REGISTRO FOTOGRÁFICO			
DEPARTAMENTO:	GUATEMALA <i>Ciudad Capital</i>	MUNICIPIO:	GUATEMALA <i>zona 5</i>
NOMBRE DEL ESTABLECIMIENTO:	EOUN NO.88 ROMULO GALLEGOS	DIRECCIÓN DEL ESTABLECIMIENTO:	43 AVE. 10-19 COLONIA FERROCARRILERO
CÓDIGO DEL ESTABLECIMIENTO:	00-05-0421-43	FECHA DE LA INSPECCIÓN:	26/03/2024

REGISTRO FOTOGRÁFICO

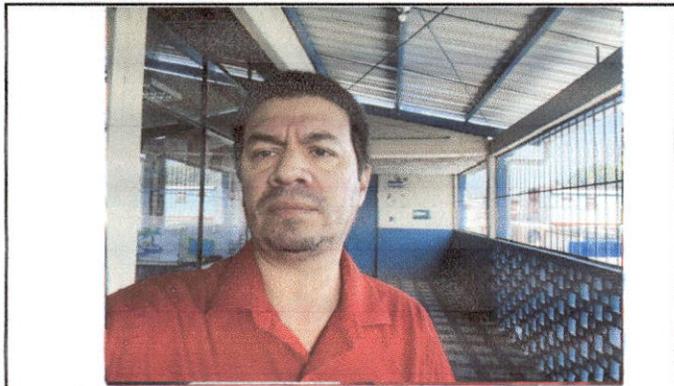
Foto 3: En la parte superior se colocaran ventanas tipo PVC para cerrar los 30 cms aproximadamente existentes

Foto 4: agua se filtra a los costados, es necesario colocar flashing

Foto 5: Es necesario colocar estructura metalica para sellar espacios

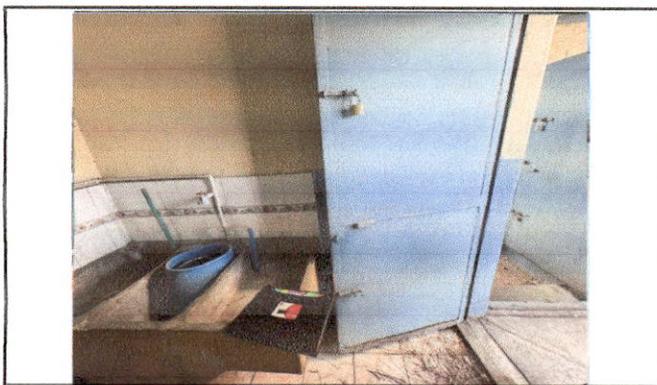
Foto 6: Es necesario dar mantenimiento a puertas
